Vác Város Önkormányzat
Gazdasági és Városfejlesztési Bizottság

KIVONAT
a Gazdasági és Városfejlesztési Bizottság
2023. február 08-án megtartott üléséről készült jegyzőkönyvből

Tárgy: Vác, 6428, 6429, 6456 hrsz-ú földrészletek határrendezése

Feladó:
Küldve: csütörtök 2023. április 27 9:05
Címzett: Taskovics Andrea
Tárgy: HÉSZ-véleményezés, közterületi hálózat alakítása
Mellékletek: szt_kivonat.pdf

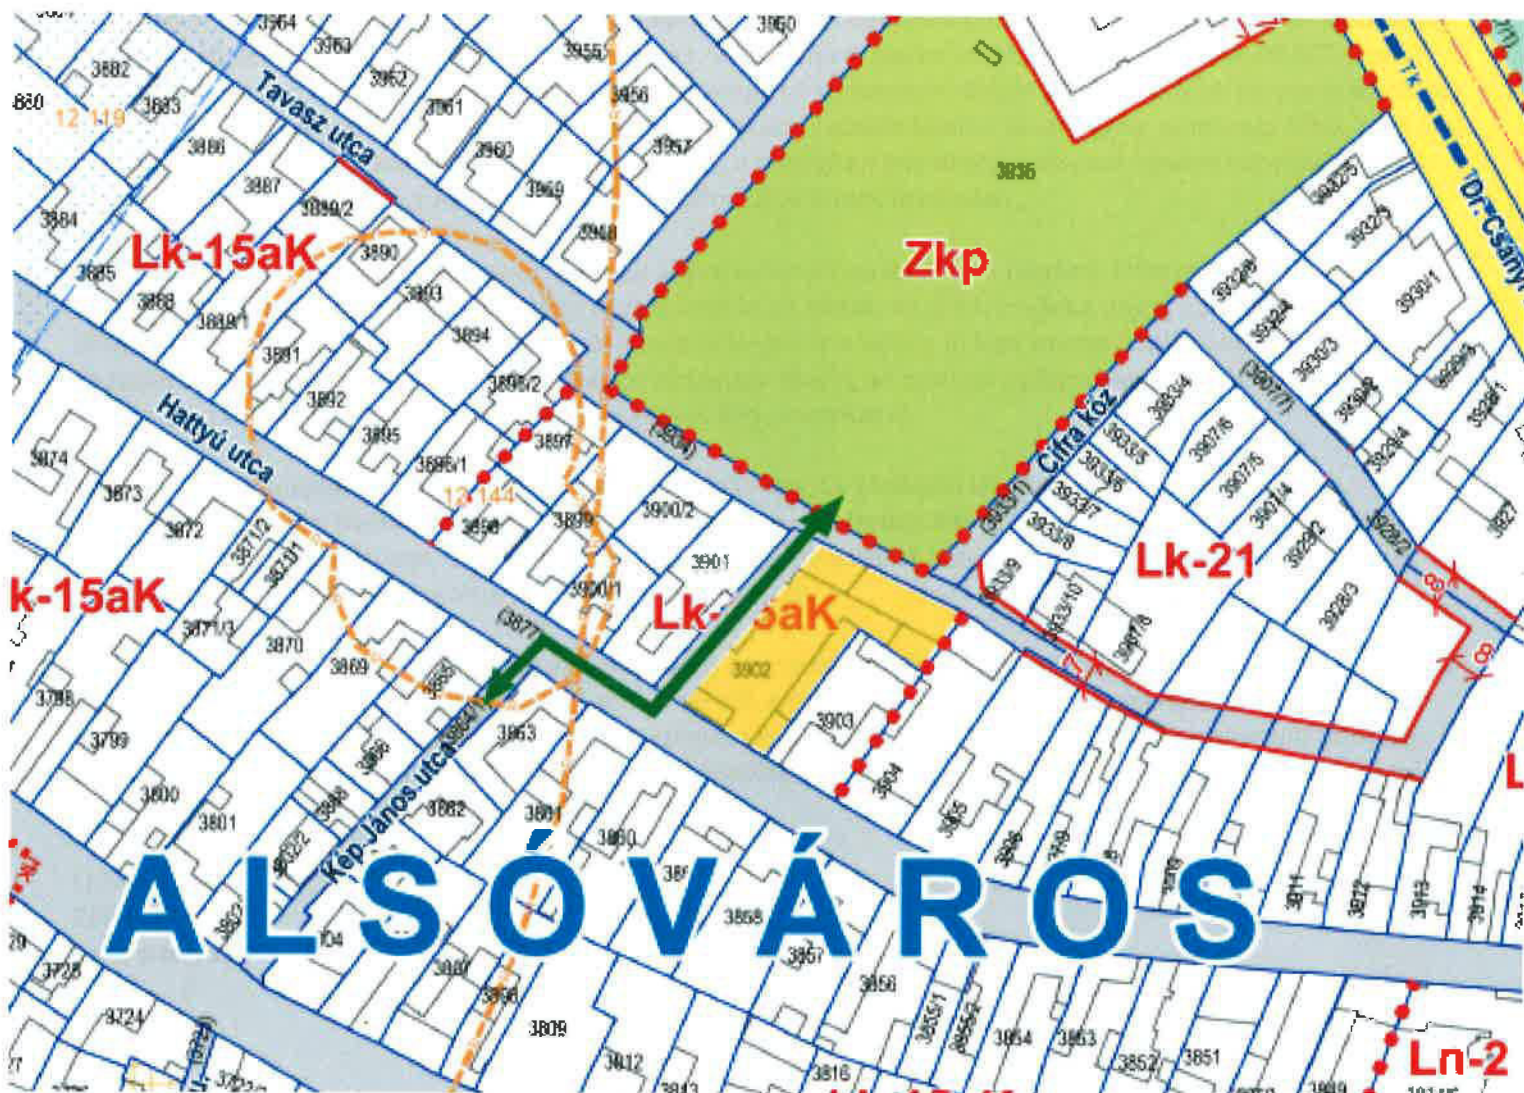
Tisztelt Főépítész-asszony, a véleményezendő HÉSZ-tervezetel és a Szabályozási terv módosításával kapcsolatban kívánok észrevétellel élni.

A Szabályozási Tervnek - amellet, hogy az egyes építési övezetek beépítési paramétereit meghatározza - elsődleges feladata a közterületi hálózat területének biztosítása. Véleményem szerint a véleményezésre bocsátott SZT ezzel a feladatával kevésbé, bátortalanul foglalkozik, holott a meglévő közterületi hálózat bővítésére több helyen is lehetőség mutatkozik. Az egyik ilyen helyszín a Hattyú utca és a Rózsakert közötti telektömb átvágása, amely egy több, mint 500 m hosszúságú - és ehhez képest aránytalanul keskeny -, a térségben jelentkező gyalogosforgalom irányához képest keresztben fekvő tömbön, azt nagyjából elfelezve nyitna új és fontos útvonalat.

A javasolt új közterületet a 3902 hrsz.-ú, jelenleg állami tulajdonban lévő telek részbeni felhasználásával lehet kialakítani. A telken használaton kívüli ipari és raktárépületek állnak. Az új közterület a Bajcsy-Zsiliszky utca - Kép János utca tengelyéhez illeszkedve, azt északi irányban kiegészítve nyitna új kapcsolatot a MIMK-nek is otthont adó Rózsakert és a Duna-parti szabadidős-rekreációs területsáv között, de ezen túl nyilvánvalóan erősítené a lakótelep és a Duna-part közötti, jelenleg meglehetősen szegényes kapcsolatokat is.

Mivel az állami tulajdonú telek igénybevétele annak jelenlegi, Lk-15ak-jelű lakóterületi besorolása nehezíti, javasolható az építési övezet módosítása is e telek esetében, célszerűen intézményi építési övezetre. Ez a térségben domináns lakófunkciót tagolja, többféleképpen szolgálhatja, de a MIMK helyzetét is erősítheti, azzal együtt egy új intézményi fókuszpontot hozva létre a homogén lakóterületen.

Az új közterületet célszerű tisztán gyalogos-kerékpáros kapcsolatként értelmezni, mivel a gépkocsiforgalom erősítése sem a Rózsakertben, sem a Hattyú utcában nem lehet cél. A telek nagy mérete miatt vizsgálható még a környéken meglévő lakófunkcióhoz kapcsolódó, korlátozott számú, szigorúan az itt lakókat kiszolgáló (megváltandó) lakossági parkolóhelyek kialakítása, tekintve, hogy a térség lakóépület-állományának egy részénél jelenleg nem biztosítható a telken belüli, OTÉK-által előírt gépkocsielhelyezés.
